**EL INFRASCRITO SECRETARIO EJECUTIVO DE LA COMISIÓN REGIONAL DE INTERCONEXIÓN ELÉCTRICA -CRIE-, POR MEDIO DE LA PRESENTE**

**“RESOLUCIÓN CRIE-03-2021  
COMISIÓN REGIONAL DE INTERCONEXIÓN ELÉCTRICA**

En el estudio técnico y económico presentado por la EPR denominado “Evaluación técnica y económica de la derivación a La Virgen-rev7”, se muestra la configuración actual del sistema eléctrico de potencia del área de control de Nicaragua; en la zona sur de Nicaragua donde se ubica la nueva subestación La Virgen y las líneas de transmisión asociadas, que entraron en servicio y en operación comercial a partir del 19 de octubre de 2019. A continuación se muestra la topología actual en la zona sur del sistema eléctrico del área de control de Nicaragua, considerando las obras antes mencionadas:

Figura 7: Esquema simplificado del proyecto

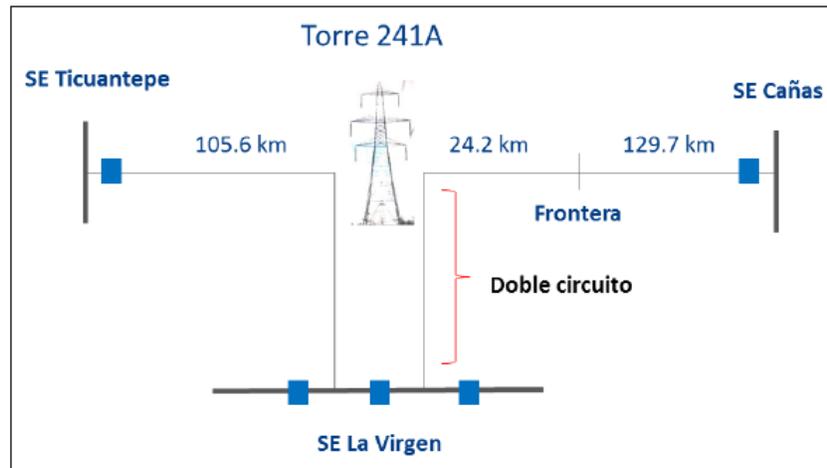
En cuanto al alcance del proyecto conforme a lo informado por la EPR al EOR, se señaló que el proyecto de la subestación La Virgen tiene una configuración de barras de interruptor y medio, y se ampliará para instalar dos (2) bahías de 230 kV, una destinada a la conexión de la línea hacia la subestación Ticuantepe y la otra destinada para la salida de la línea hacia la subestación Cañas. Al respecto, el EOR indicó que es conveniente precisar que para conectar las líneas indicadas en subestación la Virgen, lo que se requiere es solamente una bahía completa de interruptor y medio, y no dos, y que este aspecto debe tenerse en cuenta en la estimación de los costos del proyecto.

Figura No.8: Bahía interruptor y medio con 2 salidas de línea a construir por EPR en la SE La Virgen

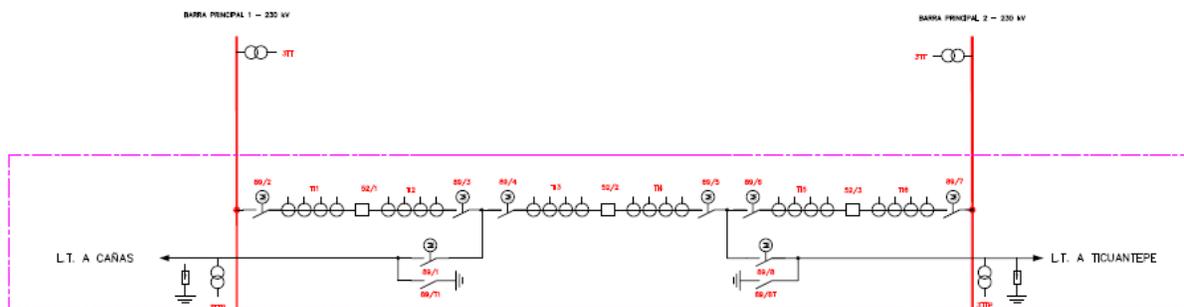
## ANÁLISIS CRIE:

Figura No.9: Bahía interruptor y medio con 2 salidas de línea a construir por EPR en la SE La Virgen y el principio de selectividad

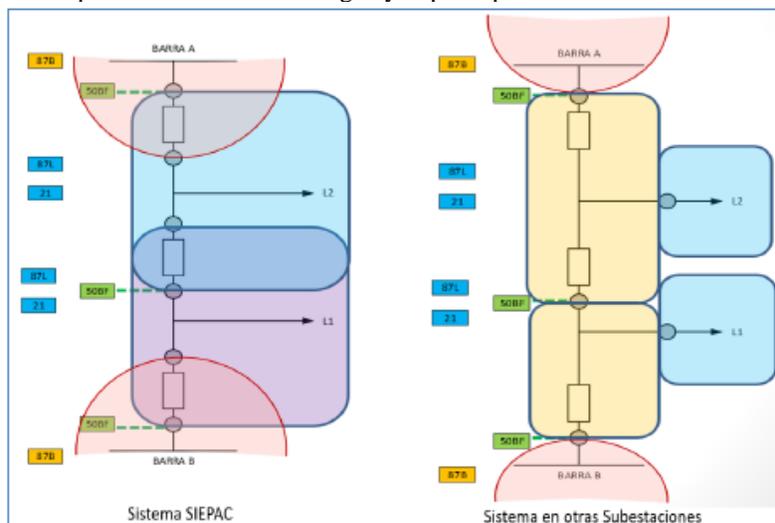
Es evidente que la cantidad de elementos considerados por la EPR en el diseño, tiene un efecto en el monto estimado, que difiere respecto al informado inicialmente por el EOR, diferencia que fue superada en la reunión de trabajo entre la CRIE-EPR-EOR, realizada el 13 de noviembre de 2020 y en el oficio GGC-GOM-2020-11-0642, en la que la EPR manifestó que en el diseño del proyecto está considerado en la subestación La Virgen una bahía de interruptor y medio con dos salidas de línea, o lo que también la EPR la denomina bahía de diámetro completo. Además, la EPR indicó que de acuerdo con el principio de selectividad que utiliza en las bahías de la Línea SIEPAC (figura No. 9), emplea seis (6) juegos de transformadores de corriente (18 en total), para que, de esta manera, los traslapes en las diferentes zonas de protecciones (diferencial de línea, impedancia, sobre corrientes, diferencial de barra y fallas de interruptor) sean las más pequeñas. Este diseño permite afectar lo menos posible la continuidad de servicio del sistema y de los elementos en las subestaciones. Al respecto, el EOR indicó estar de acuerdo con el diseño y el monto presentado por la EPR. Adicionalmente, el diseño utilizado por la EPR es adecuado por aspectos de seguridad operativa, justificándose técnicamente el uso de los 6 juegos de transformadores de corriente; por lo que se considera conveniente tener como referencia los datos estimados por la EPR del costo del proyecto por un monto de USD 6,891,077.00, haciendo la aclaración que la CRIE realizará las auditorías que sean necesarias para determinar el costo final del proyecto y lo que sería posible reconocer a través del Ingreso Autorizado Regional.
